LICITACIÓN PÚBLICA N°0021/2024

"CONSTRUCCIÓN CANAL AGUA NEGRA – TRAMO 1"

CONSULTA N° 3

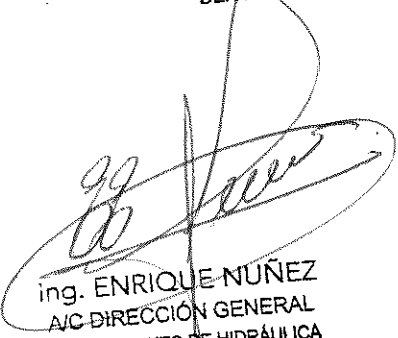
Respecto al canal de aducción; Solicitamos aclaración del Angulo de inclinación de la reja autolimpiante.

El ángulo de la reja auto limpiante deberá estar comprendido entre 35° a 45°.

Se aprovecha la oportunidad para rectificar la separación de cada barrote, deberá estar separado 12 cm entre sí (medido de borde a borde). Modificando lo indicado en plano N°03/28 que establece una separación de 20 cm.
